令和6年2月2日 公告

「正蓮寺川基盤整備工事」

正誤表

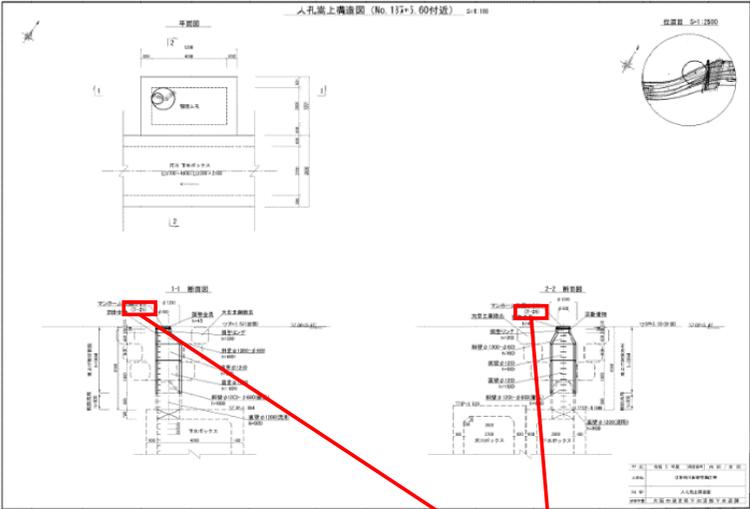
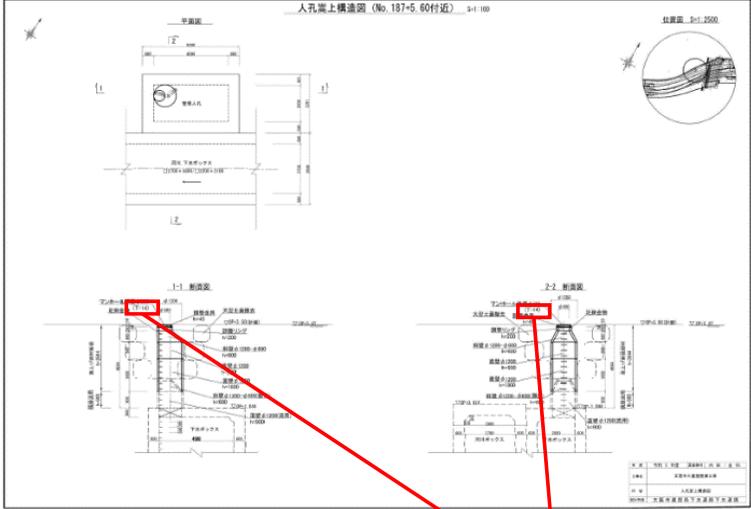
訂正箇所	誤	正
図面(内86/全95)	 <p>人孔架上構造図 (No. 117-1, 60付近) 5-1-100 訂正箇所: T-25</p>	 <p>人孔架上構造図 (No. 117-5, 60付近) 5-1-100 訂正箇所: T-14</p>

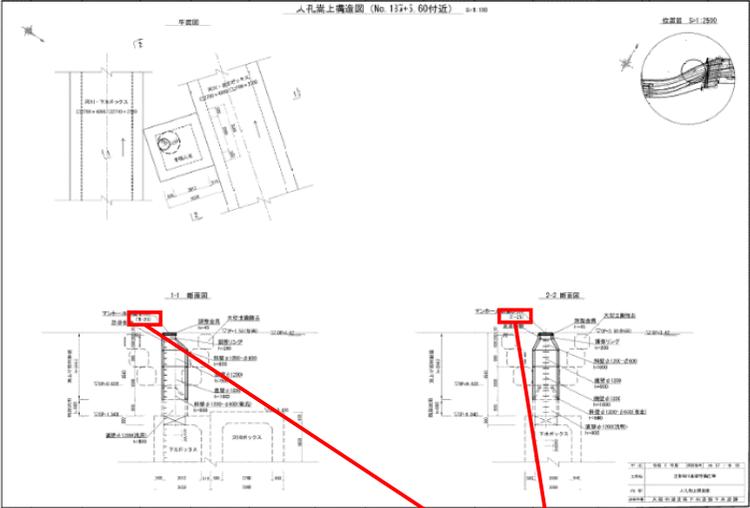
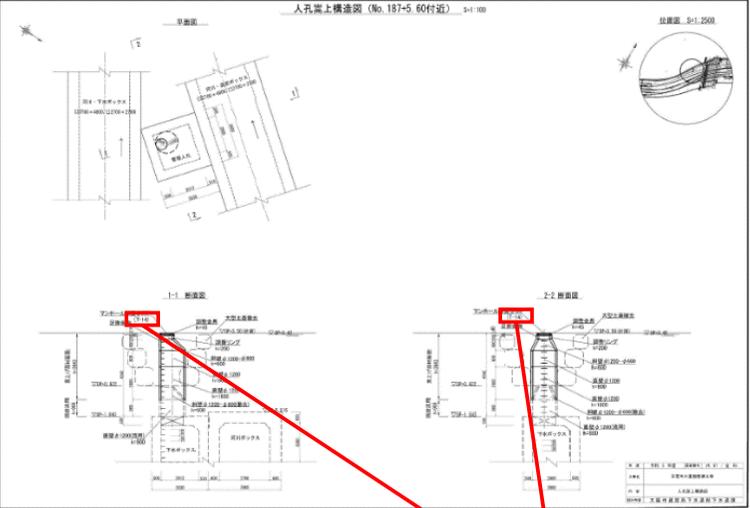
訂正箇所	誤	正
<p>図面(内87/全95)</p>	 <p>人孔架上構造図 (No. 157-5 60付近) 5-1/100</p> <p>1-1 側面図</p> <p>2-2 断面図</p> <p>(T-25)</p> <p>(T-25)</p>	 <p>人孔架上構造図 (No. 157-5 60付近) 5-1/100</p> <p>1-1 側面図</p> <p>2-2 断面図</p> <p>(T-14)</p> <p>(T-14)</p>

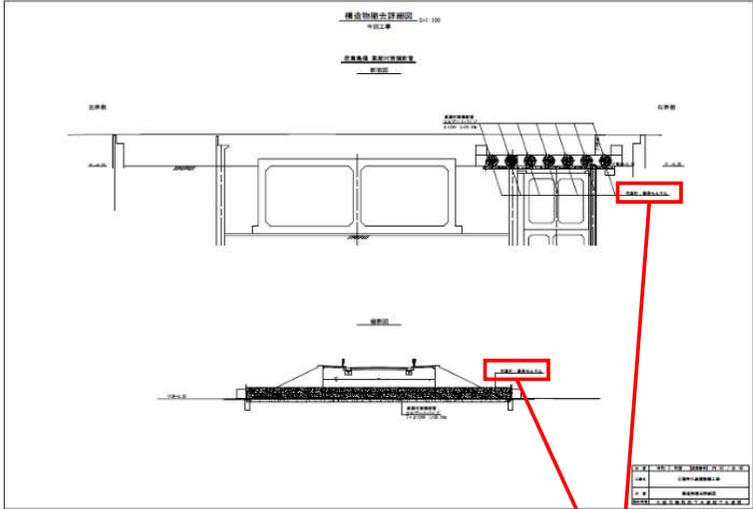
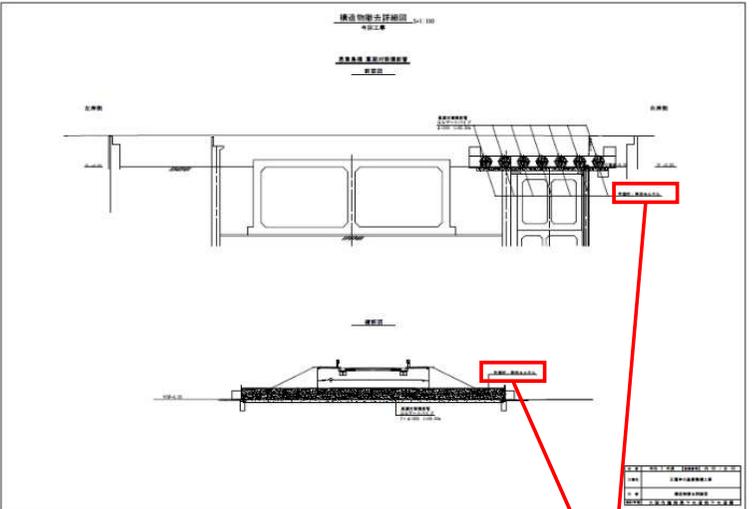
訂正箇所	誤	正
<p>図面(内95/全95)</p>	 <p>充填材：普通モルタル</p>	 <p>充填材：発泡モルタル</p>
